改善箇所説明図

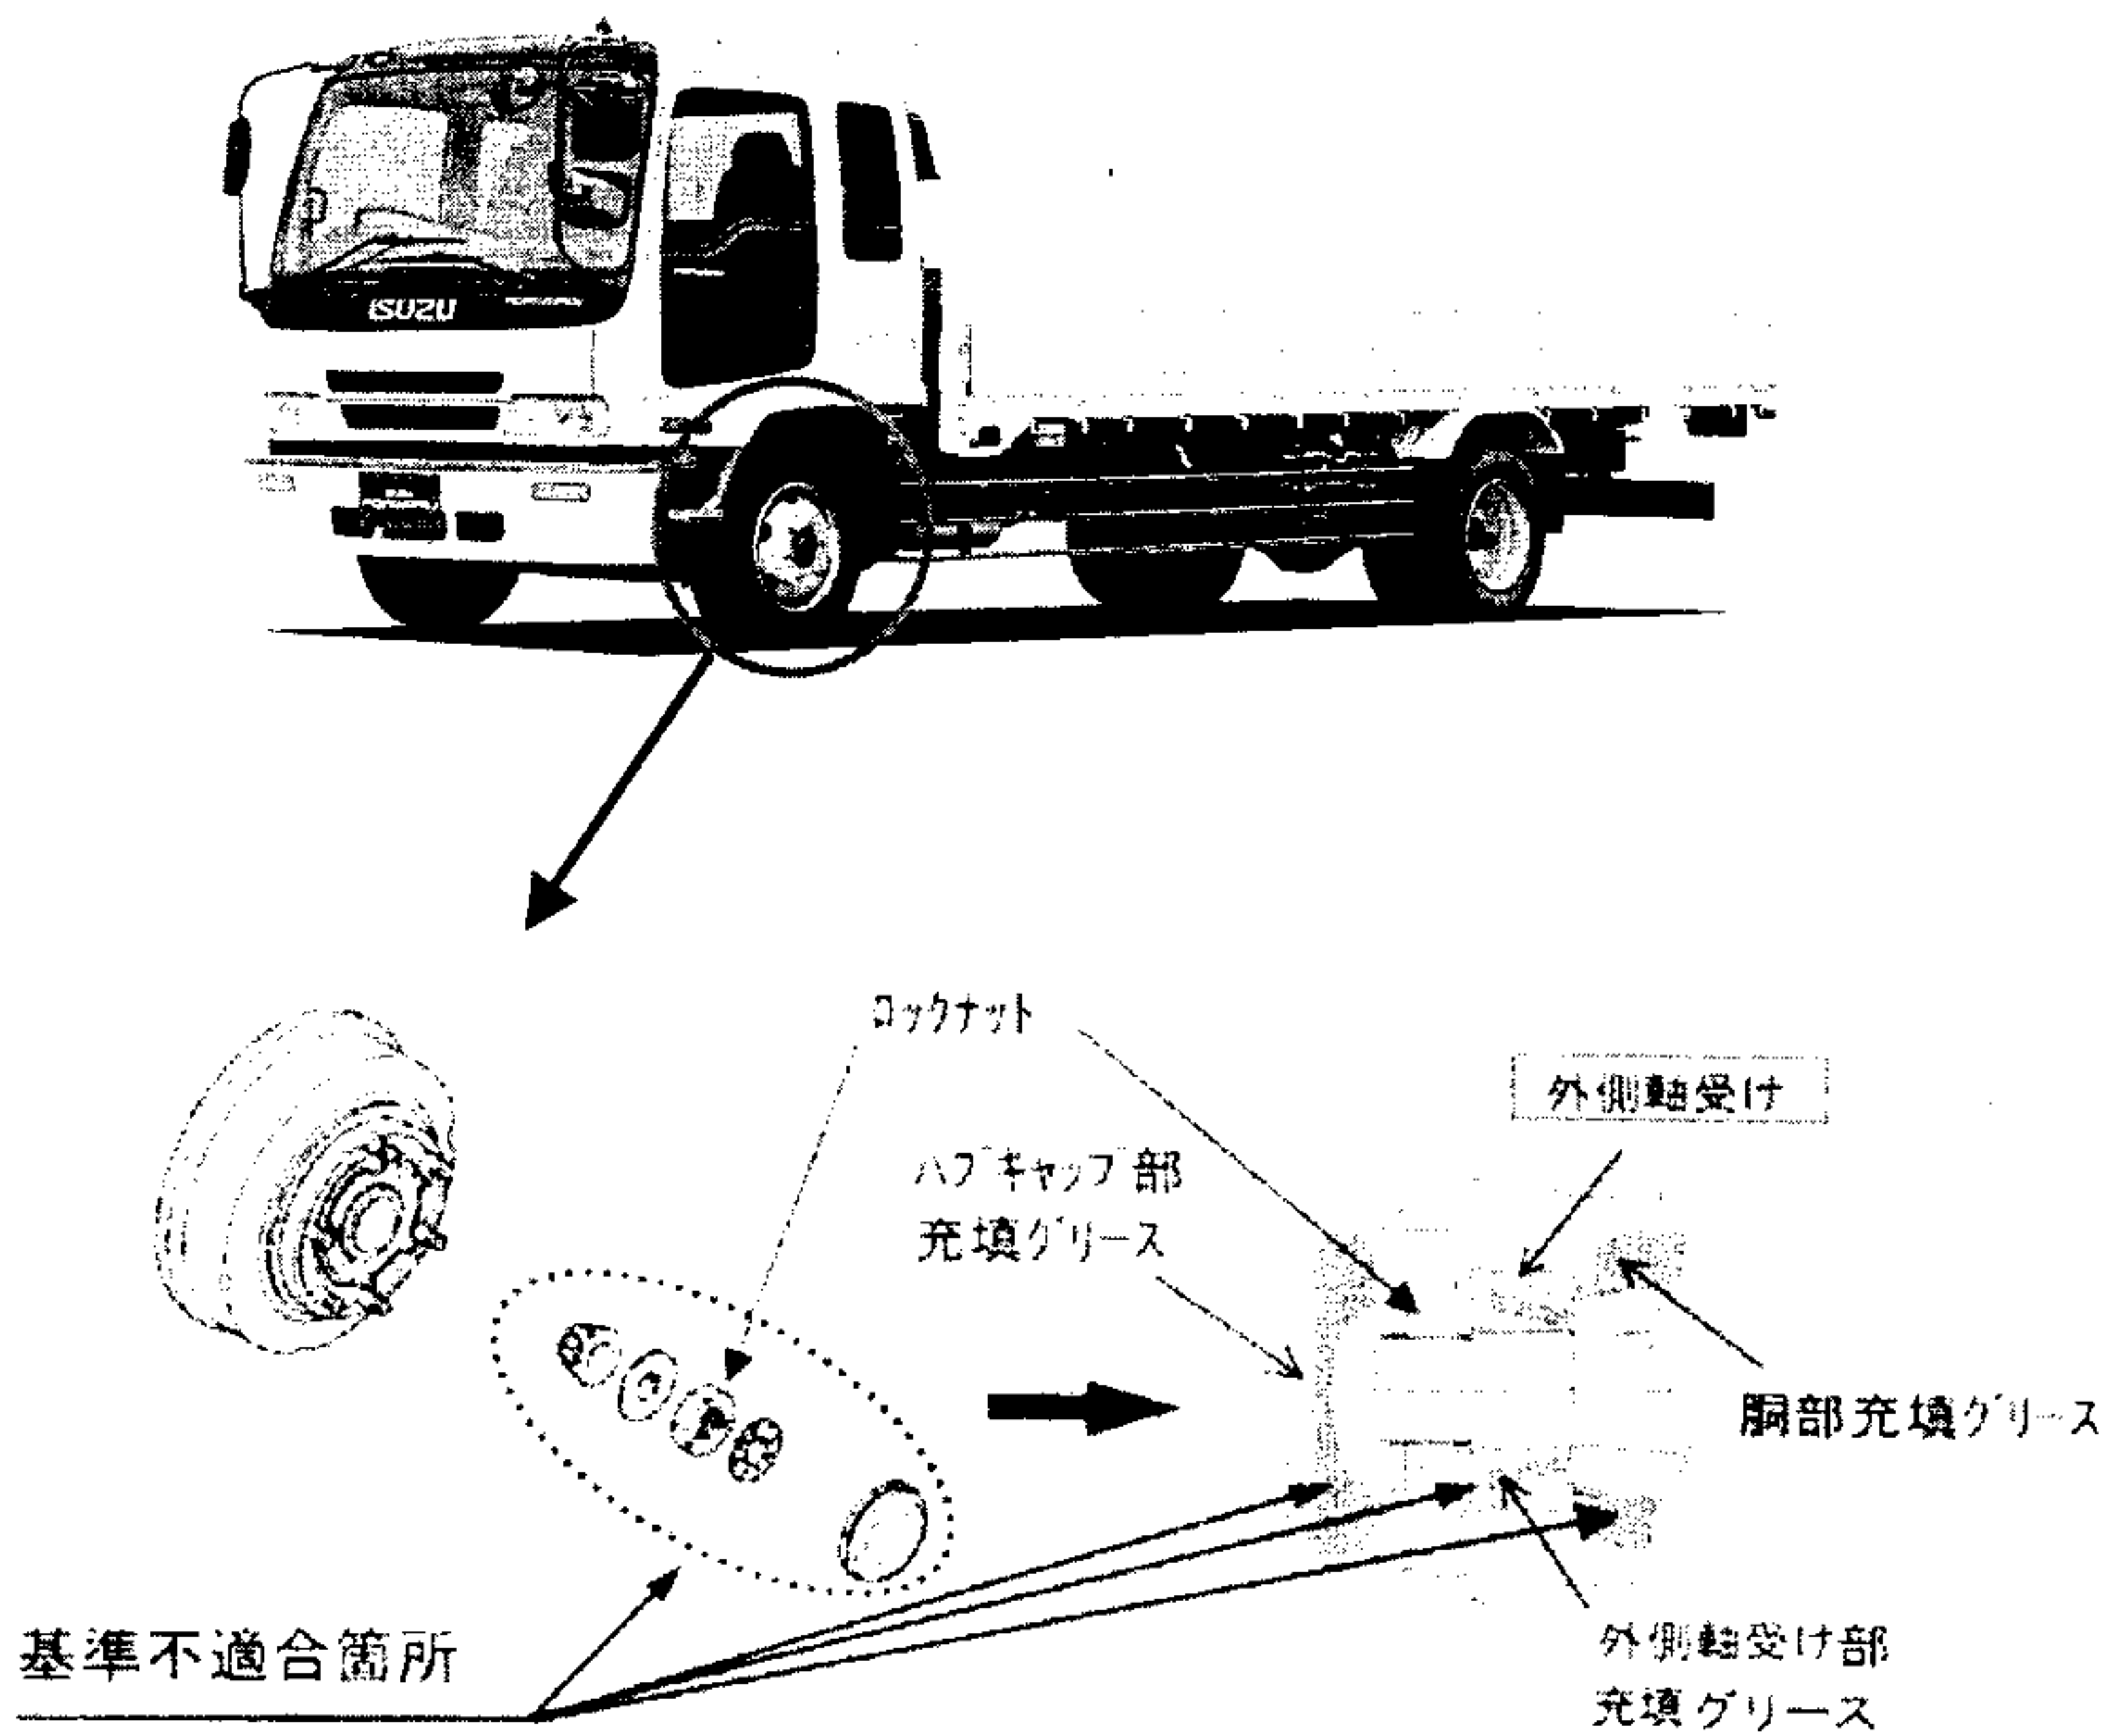
車軸組立の際、前輪ハブ外側軸受け部のロックナット締付けが不適切なもの及び前輪ハブ外側軸受け部と前輪ハブ胴部のグリース充填量が不足しているものがある。そのため、当該軸受けが締付不足または、潤滑不良により発熱、破損し、最悪の場合、走行不能または、火災に至るおそれがある。

改善の内容：全車両、当該軸受けを点検の上、軸受けに損傷の認められるものは新品と交換し、新しく定めた規定量のグリースを再充填する。
また、当該部ロックナットを整備要領に基づく正規の方法で締付ける。

識別：助手席側ドアストライカ下部に黄色ペイントを塗布する。
